VÄSTLÄNKEN ETAPP E04, HAGA

PM GK3 E04 HAGA 004

SYNPUNKTER PÅ PUU:ER AVSEENDE SKATTEHUSET OCH ROSENLUND

Steg 1A

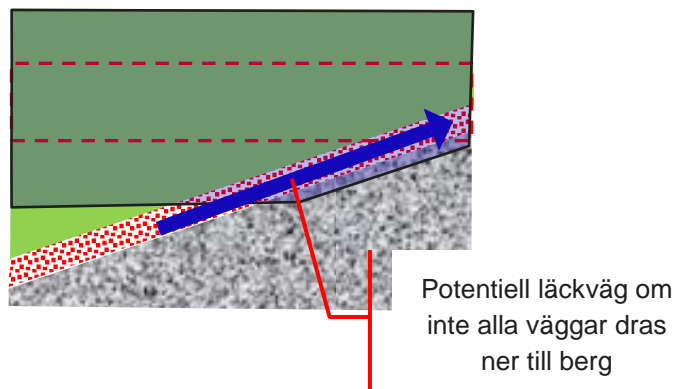
Kommentar 003-06 säger följande: 004-02

Hur är den totala vattentätheten tänkt att fungera, förutsätter att man ansluter "pålväggen" mot stödväggarna utanför Skattehuset, och att de senare tätas mot berg. Annars får man ju läckage i undre magasinet, se figur. Som det nu är ritat kommer vatten att kunna rinna i det undre friktionsjordlagret och upp/in i schakten söder ifrån.

Gropen måste vara tät runt om, som den nu är tänkt förlitar man sig på att läckaget/tryckminskningen i den undre friktionsjorden inte sprider sig så långt, vilket knappast är acceptabelt.
